Dodatek č. 3 ke smlouvě o dílo č. 1106/2020/OI/VZ

1. Smluvní strany se v souladu s čl. XVIII., odst. 7. dohodly na uzavření dodatku č. 3 ke smlouvě o dílo č. 1106/2020/OI/VZ, která nabyla účinnosti dne 23. 03. 2020 (dále jen „smlouva“) na realizaci stavby „**Rekonstrukce historické budovy bývalých jatek**“ v k.ú. Moravská Ostrava z důvodu vzniklých méně a víceprací během realizace stavby v rozsahu dle změnových listů v příloze č. 24 až 31 tohoto dodatku (včetně popisu důvodnosti těchto změn), kdy z důvodu těchto nepředvídatelných okolností je nutno změnit předmět smlouvy. Jedná se o změnu závazku dle § 222 odst. 6 zákona č. 134/2016 Sb., o zadávání veřejných zakázek, kdy se jedná o nepředvídatelné vícepráce a méněpráce (práce dané přílohou 24 až 31 tohoto dodatku). Za účelem přehlednosti, jsou v tomto dodatku č. 3 seřazeny také všechny změnové listy (přílohy smlouvy) z předchozích dodatků ke smlouvě – tj. přílohy č. 1 až 23 tohoto dodatku č. 3.

„Rekonstrukce historické budovy bývalých
jatek pro účely Galerie Plato“

ZMĚNOVÝ LIST

ZL - 01a

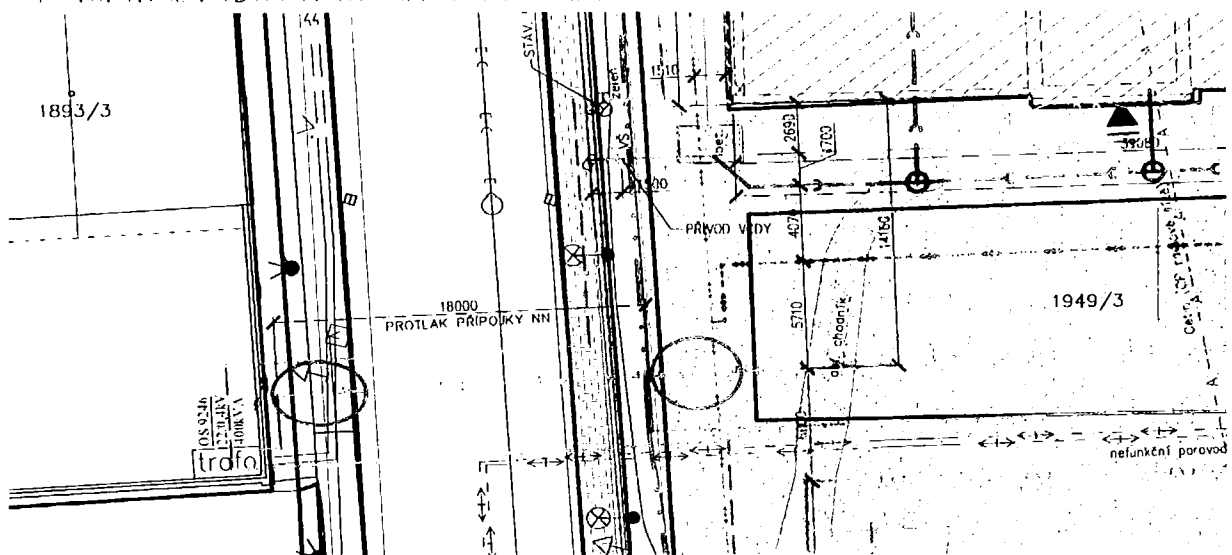
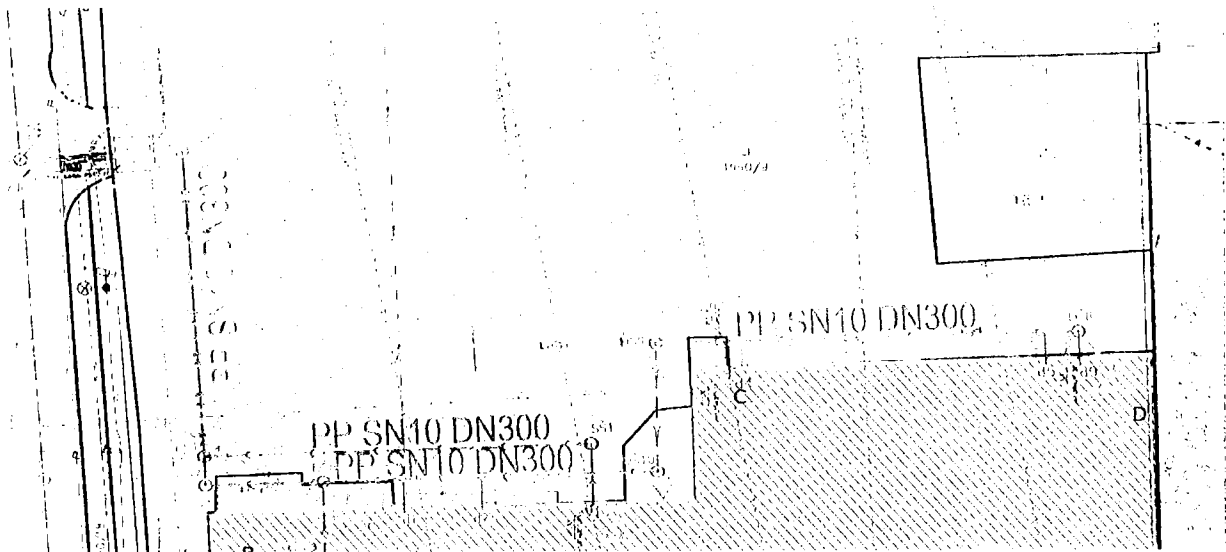
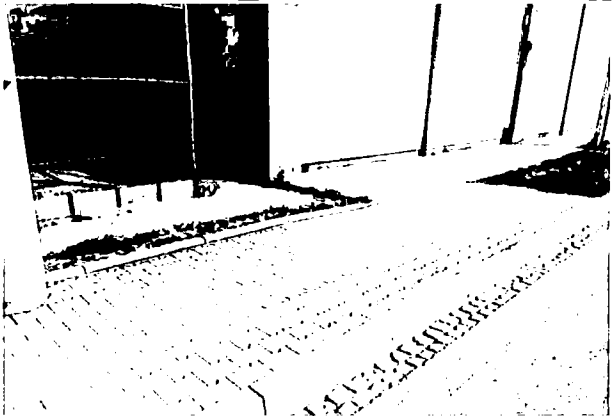
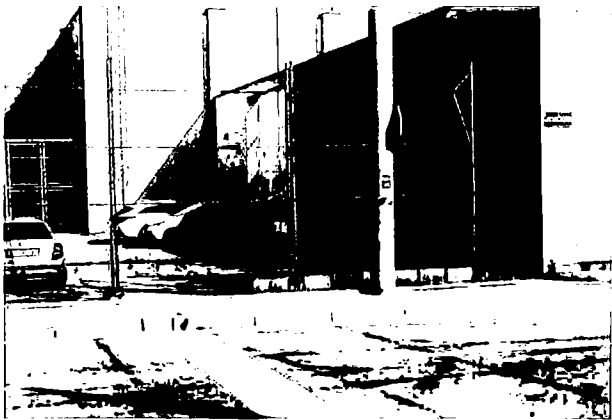
Změna dimenze řízeného protlaku, zvětšení startovací jámy kanalizace a doplnění startovací a cílové jámy NN protlaku.

Řízený protlak musí být proveden s chráničkou většího průřezu s ohledem na profil a uložení kanalizačního potrubí. Větší dimenze ocelové chráničky vyžaduje odlišnou mechanizaci provádění protlaku a s touto je přímo spojená větší startovací jáma. Pro protlak NN musí být provedena startovací a cílová jáma, která není předmětem PD. Projektant uvažoval s prováděním protlaků v jednom místě, které není možno takto technicky realizovat.

Zvětšení startovací jámy protlaku pro kanalizaci, provedení protlaku ocelovou chráničkou DN 530, zhotovení startovací a cílové jámy pro protlak NN.
